勘 誤 表 (10024)

圖 5.1 RAP黏滯度與R關係圖

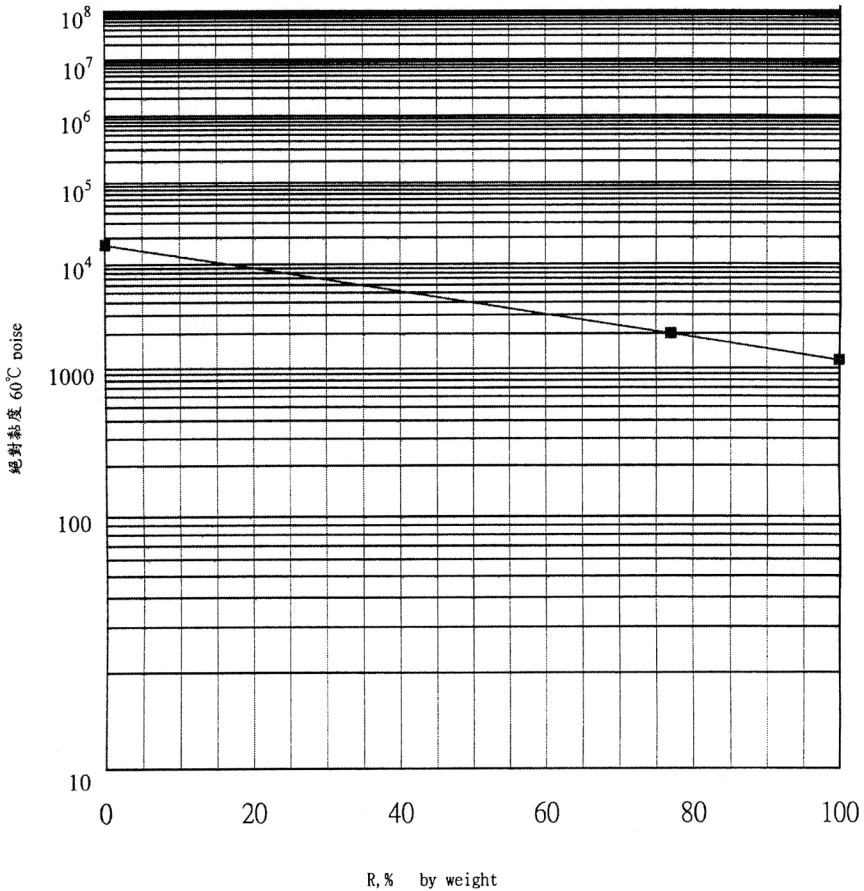
1. 第 915 頁更改其圖及公式 (圖 5.1)
2. 第 899 頁更改公式 (5.1) 為 (圖 5.1) 之公式
3. 第 900 頁 R=100% (C 點) 之黏滯度 1065 poise 改為 1169 poise

$$\text{公式：} \frac{R_B - R_A}{\log(\log V_B) - \log(\log V_A)} = \frac{R_C - R_B}{\log(\log V_C) - \log(\log V_B)}$$
